Modulo per la presentazione delle osservazioni per i piani/programmi/progetti sottoposti a procedimenti di valutazione ambientale di competenza statale

ID: Codice procedura (ID_VIP/ID_MATTM): 12691

“Progetto di un impianto eolico denominato “Pitigliano” ubicato nei comuni di Pitigliano (GR) e Sorano (GR) costituito da 20 (venti) aerogeneratori di potenza nominale 7,0 MW per un totale di 140,0 MW con relative opere connesse ed infrastrutture indispensabili”

OSSERVAZIONE n. 1. Mancata consultazione della Soprintendenza Archeologica Belle Arti e paesaggio per la Provincia di Viterbo e l'Etruria meridionale.

Immagine 3. Cumulo di una parte di impianti eolici, fotovoltaici e geotermici industriali in progettazione ed esistenti intorno all’eolico industriale “Pitigliano”.

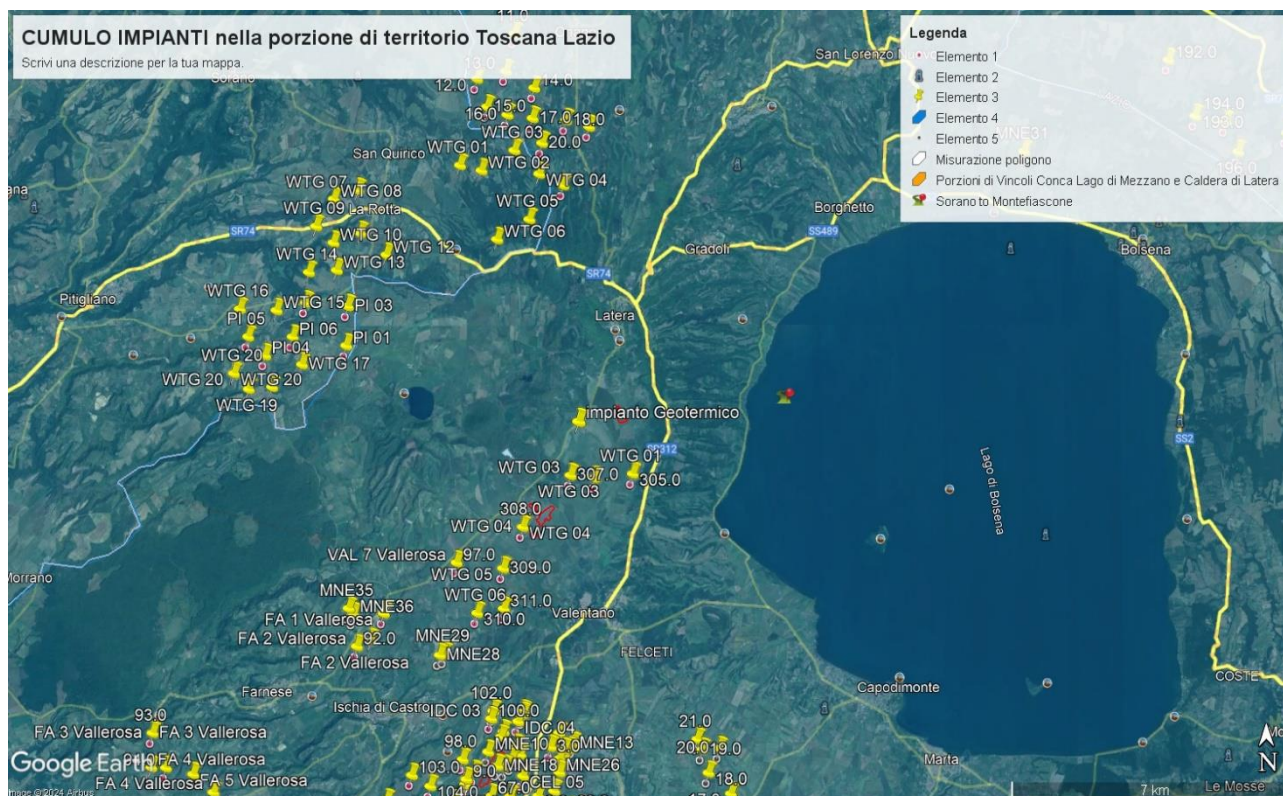
Tornando alle Linee guida nazionali, l’allegato IV dedica il paragrafo 3 agli impatti visivi e quelli sui Beni Culturali, Paesaggistici, Naturalistici e Culturali, ecc. Viene detto che la valutazione dell’impatto visivo dovrà essere effettuata tenendo conto “degli elementi caratterizzanti e qualificanti il paesaggio, effettuata alle diverse scale di studio (vasta, intermedia e di dettaglio...”. Le analisi debbono non solo definire l’area di visibilità dell’impianto eolico industriale, ma anche il modo in cui l’impianto viene percepito all’interno del bacino visivo. Le analisi visive debbono inoltre tener in opportuna considerazione gli effetti cumulativi derivanti dalla compresenza di più impianti”. Nella Relazione Paesaggistica e nello Studio di Impatto Ambientale prodotte dalla proponente come già evidenziato è stato ignorato il vincolo paesaggistico di notevole interesse pubblico ex articolo 136 del Codice dei Beni

Culturali “*Ambito paesaggistico, geologico e geomorfologico dell’orlo della caldera di Latera ...*” Non vengono nemmeno citati gli impianti eolici in progetto al MASE, il “Rempillo” (6 aerogeneratori) e un altro in verifica amministrativa di 14 aerogeneratori e 72, 6 MW. Ad oggi nei territori di Pitigliano, Sorano e in quello limitrofo potenzialmente potrebbero essere insediati 40 aerogeneratori alti 200 metri e larghi 170. Ma la proponente non cita neanche altri impianti che creerebbero il cumulo e quindi maggiore impatto. Infatti, sul territorio della “Città del Tufo” (Sorano e Pitigliano) impatterebbero anche l’impianto eolico “Montarzo” di Onano con 13 aerogeneratori con le dimensioni ricordate, l’altro eolico industriale nel territorio di Valentano con sette aerogeneratori (stesse dimensioni), gli impianti di Farnese con un minieolico di 3 Torri alte 60 metri già installate in località Poggio del Crognolo e l’impianto eolico industriale “Vallerosa” (7 aerogeneratori alti 200 metri e larghi 158 metri) in procedura VIA presso la Regione Lazio. Inoltre, altri impianti del minieolico già presenti a Valentano, Cellere e Piansano e due progetti eolici industriali con le stesse dimensioni (200 m x 170 m) nel Comune di Ischia di Castro. La valutazione del cumulo non prende neanche in considerazione gli impianti industriali di fotovoltaico e agrivoltaico in progetto a Farnese, Valentano, Ischia di Castro, Cellere. L’impianto geotermico in procedura Via al MASE, progettato nella Caldera di Latera. Quindi è stata effettuata una valutazione del potenziale impatto cumulativo non veritiera a dispetto di quanto affermato dalla proponente che sostiene di aver preso in considerazione uno spazio di 10 km intorno al suo impianto per gli impatti che si creerebbero.

IMMAGINE n. 2 Impianto eolico industriale “Pitigliano” e distanze aerogeneratori dai Vincoli della Conca del Lago di Mezzano...

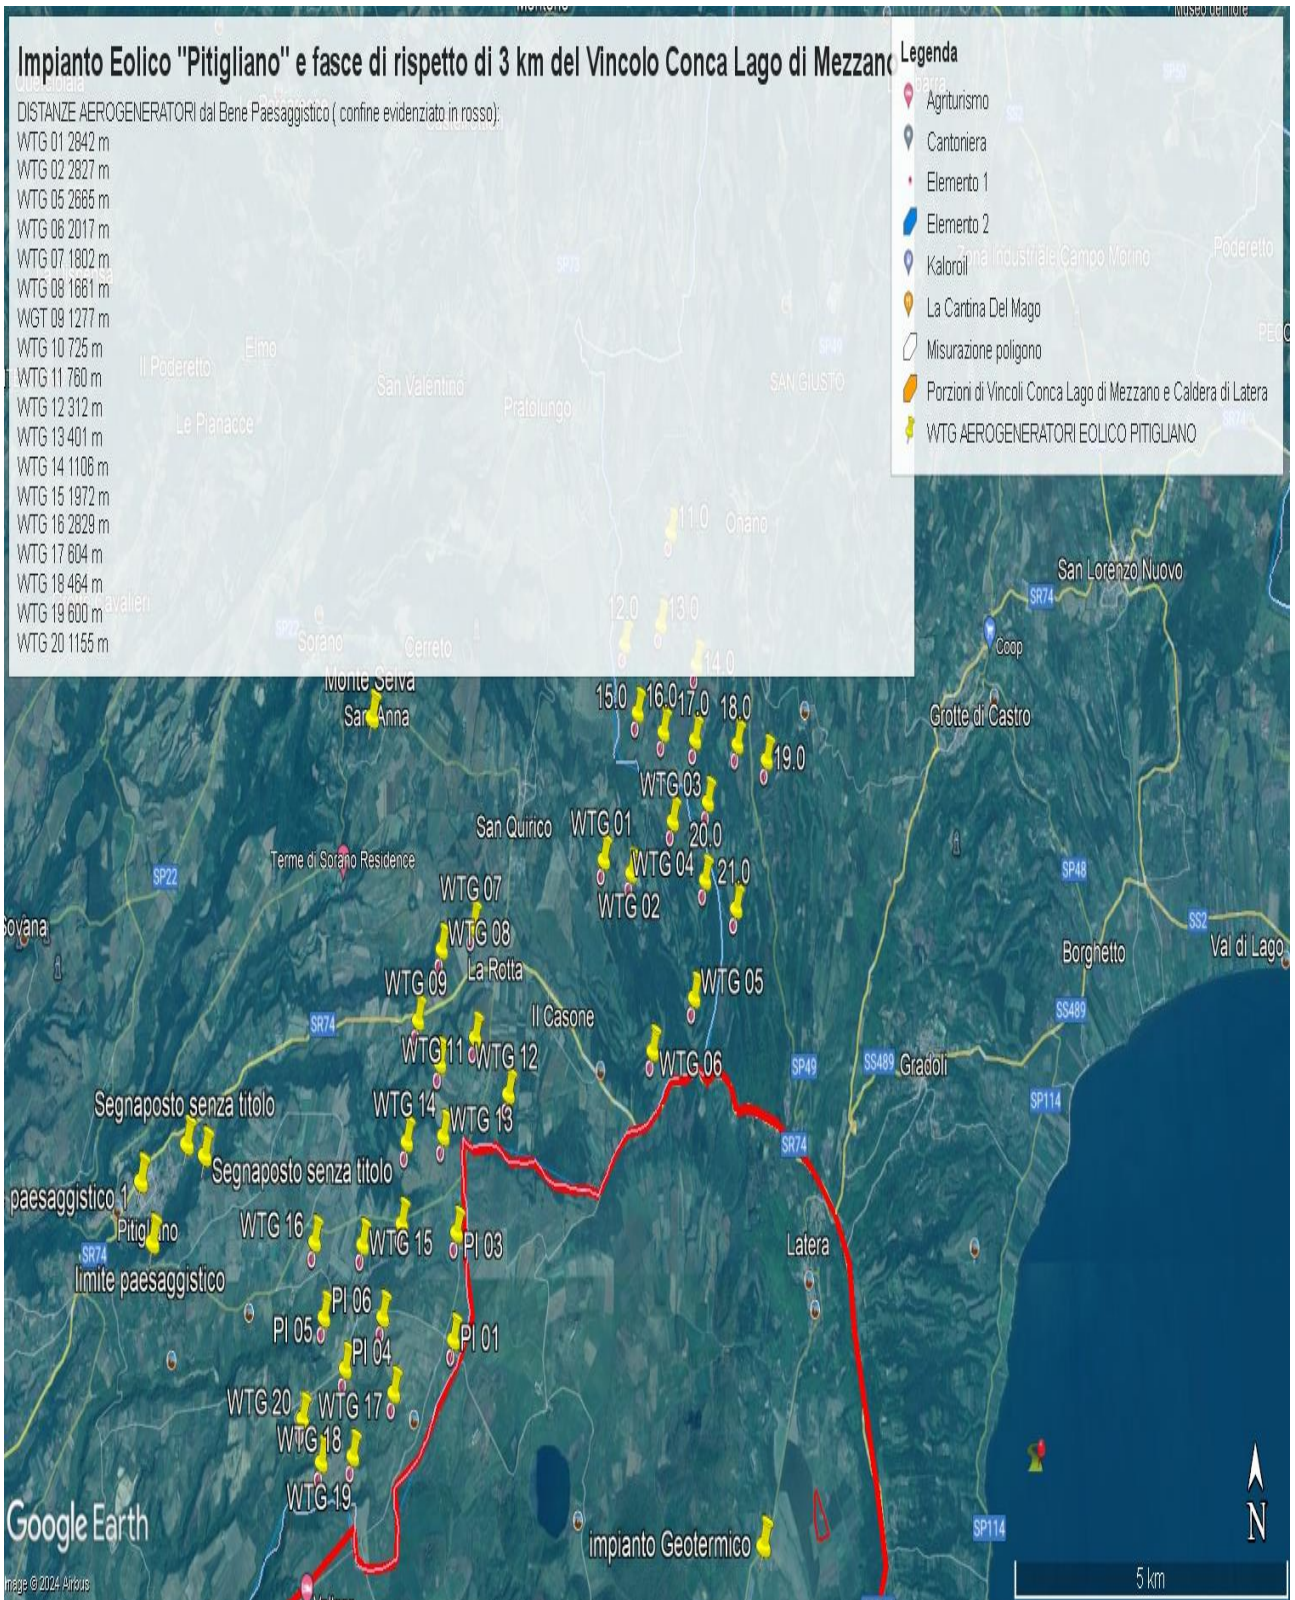
Come è illustrato nell'immagine si ribadisce che l'impianto industriale "Pitigliano" ricade completamente all'interno delle fasce di rispetto dei due vincoli di notevole

interesse pubblico e lambisce quelle di un terzo vincolo e quindi come affermato dal Consiglio di Stato nelle sentenze citate, l'impianto è insediato in area non idonea ai sensi dell'art. 20 comma 8 lettera c quater del D.Lgs. n. 199/2021 e ss.mm.ii al contrario di quanto sostiene la proponente.

IMMAGINE n. 3 Impianto eolico industriale “Pitigliano” e distanze aerogeneratori dai Vincolo “Orlo della Caldera di Latera.

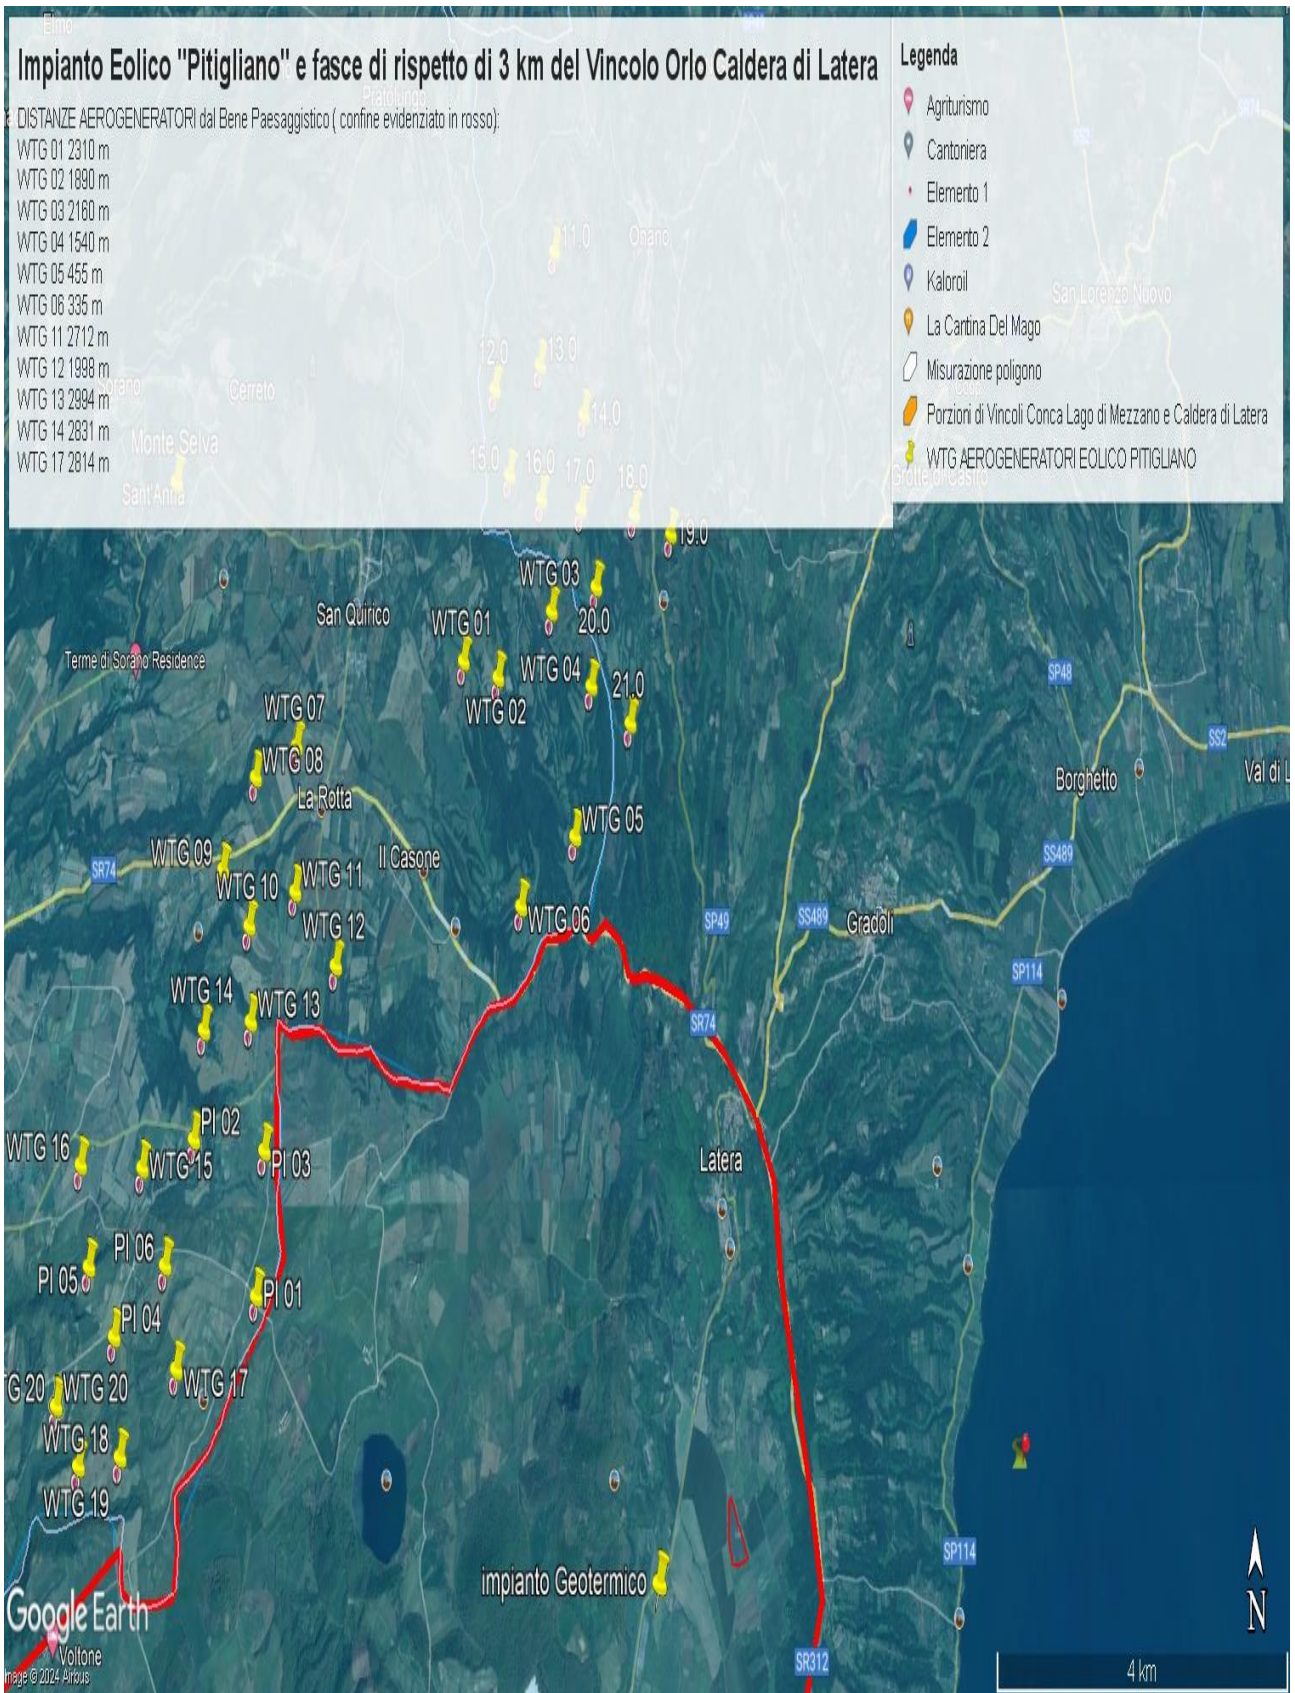
Concludendo, si evidenzia ancora che la proponente non effettuando la procedura prevista dalla Parte III delle Linee Guida nazionali ha ignorato un vincolo paesaggistico di notevole interesse pubblico istituito con un provvedimento del Segretariato regionale del Ministero della Cultura per il Lazio che ha emanato il Decreto di dichiarazione di notevole interesse pubblico n. 22 del 15.02.2024 ai sensi e per gli effetti dell'art. 136, co. 1, lett. c) e d) del decreto legislativo 22 gennaio 2004, n. 42, "Ambito paesaggistico, geologico e geomorfologico dell'orlo della caldera di

Latera e delle sue pendici interessate dai centri eruttivi periferici" nei comuni di CELLERE, FARNESE, ISCHIA DI CASTRO, LATERA, PIANSANO.

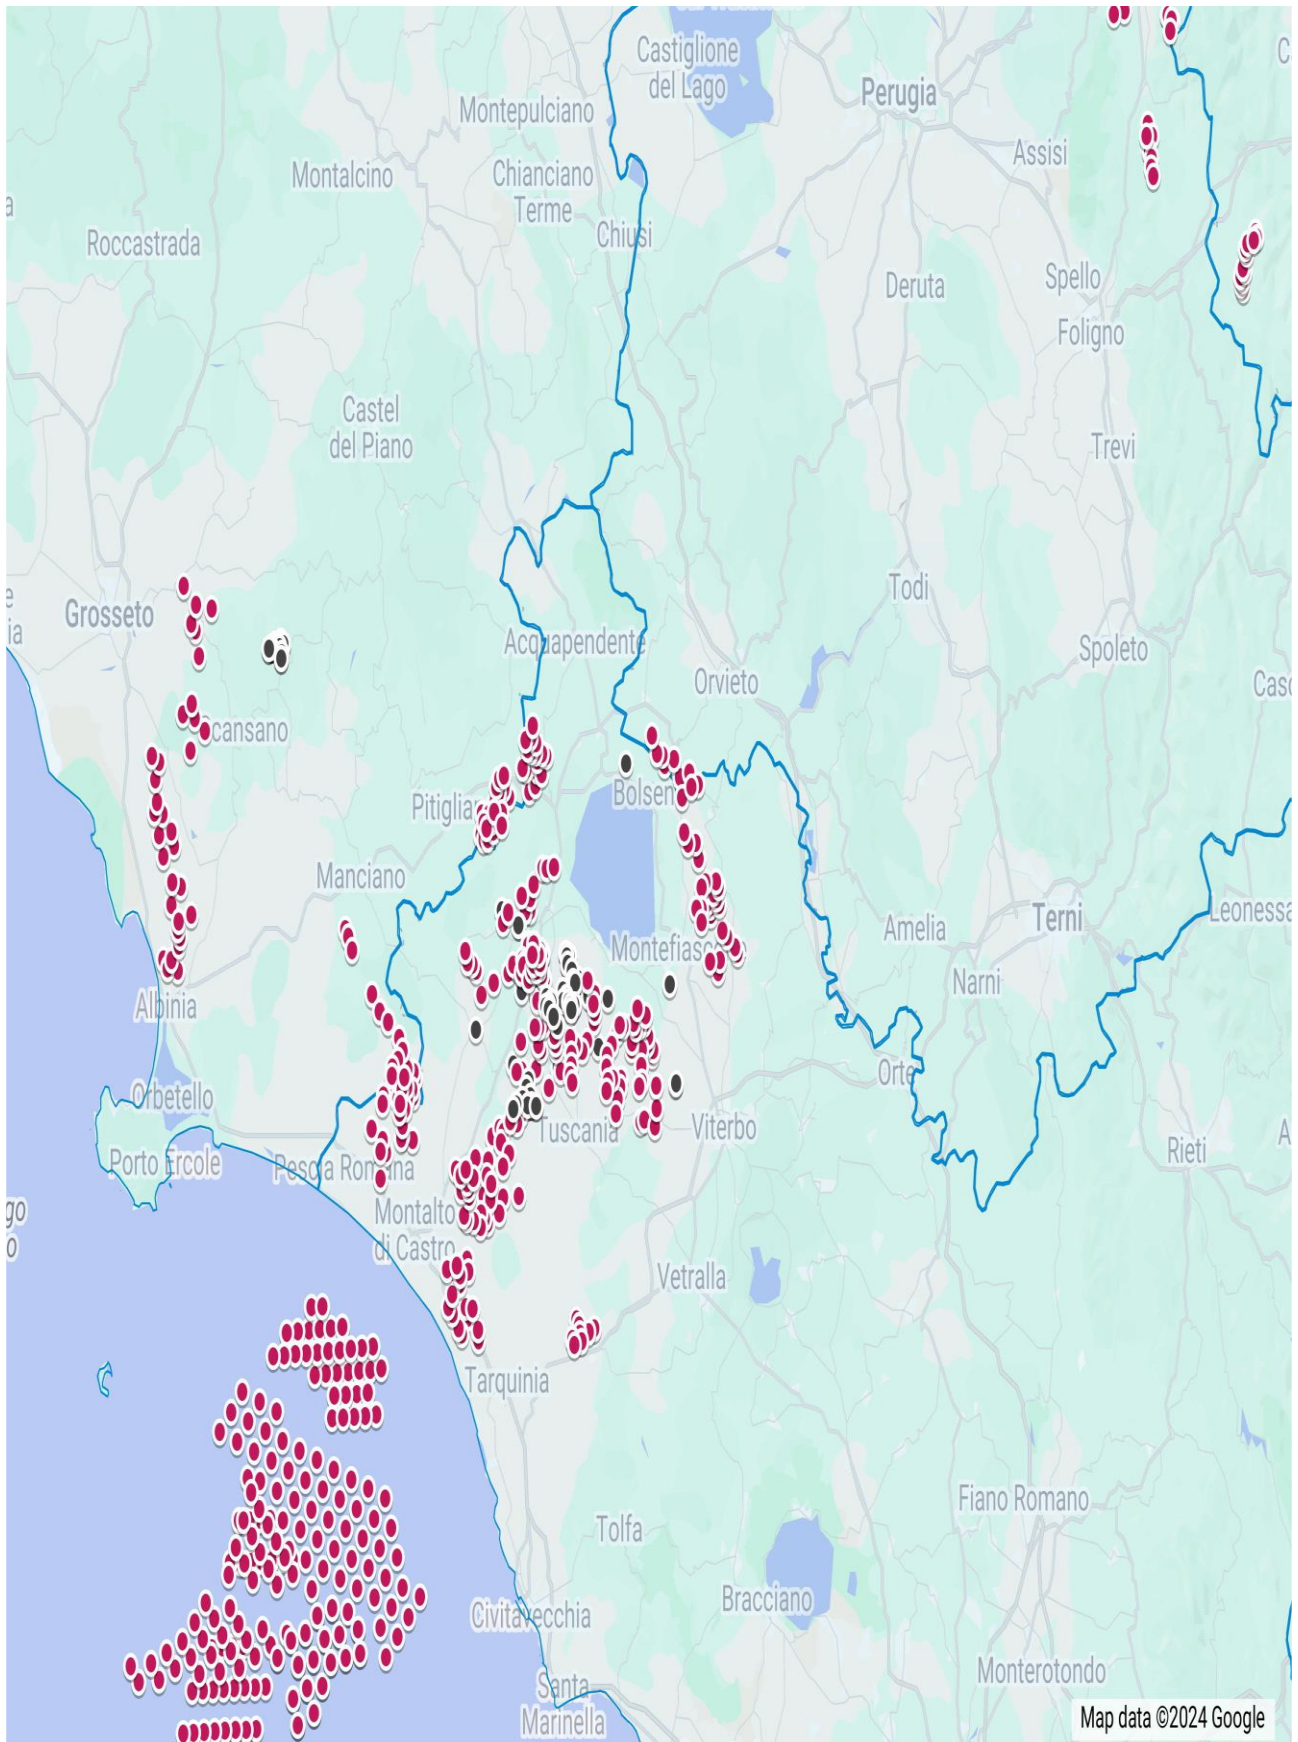
Inoltre, come sostiene la Proponente parte dell'impianto si verrebbe a trovare a 3,5 km dal centro abitato di Sorano. Infatti, tre degli aerogeneratori WTG 08, 09, 10 sono addirittura all'interno delle fasce di rispetto dei 3 km del suo vincolo paesaggistico di notevole interesse pubblico ex art 136 del CBC. Si evidenzia che così si crea

un'ulteriore incompatibilità con la tutela del Paesaggio.

IMMAGINE n 5. Mappa eolici elaborata dall'Associazione Amici della Terra. La mappa evidenzia il cumulo degli impianti tra Lazio e Toscana.

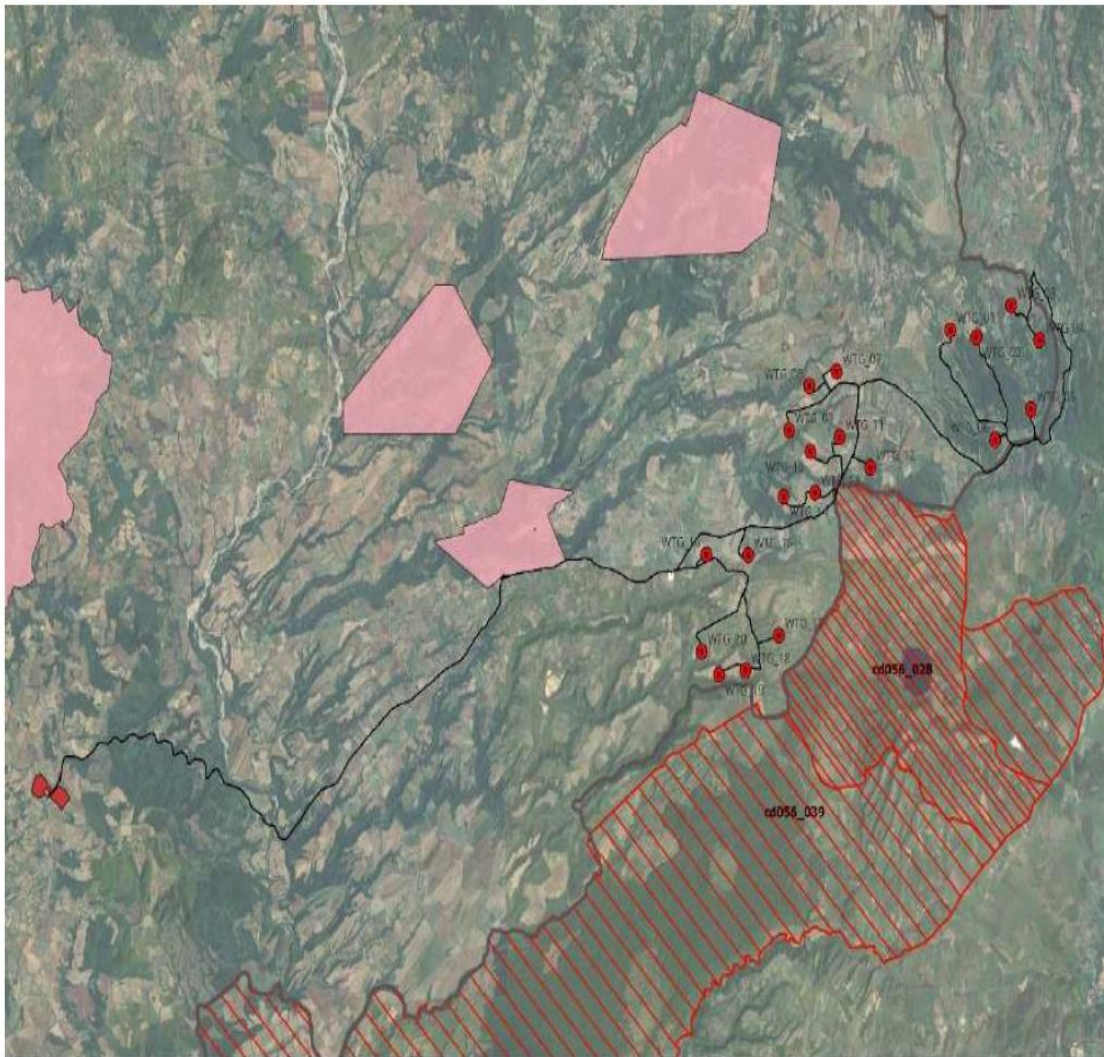
Riguardo al cumulo degli impianti FER, le mappe prodotte dalla proponente riguardano, come già evidenziato, soltanto una parte molto piccola degli impianti FER dell'area intermedia e vasta e in particolare di quelli eolici che contribuiscono a creare un notevole cumulo e la saturazione del territorio tosco laziale. Riguardo al cumulo dei soli impianti eolici si riporta la mappa dell'intervisibilità degli impianti eolici elaborata dall'Associazione nazionale “Amici della Terra”.

Se agli impianti eolici rappresentati qui sopra che non comprendono sia l'impianto eolico Pitigliano e le altre 14 pale del progetto eolico in verifica amministrativa sempre nel territorio di Pitigliano si aggiungono i migliaia di ettari (7000 fin'ora) di territorio occupato dagli impianti fotovoltaici e agrivoltaici e dalle altre tipologie appare chiaro il numero spropositato degli impianti FER nella bassa toscana e nella Tuscia.
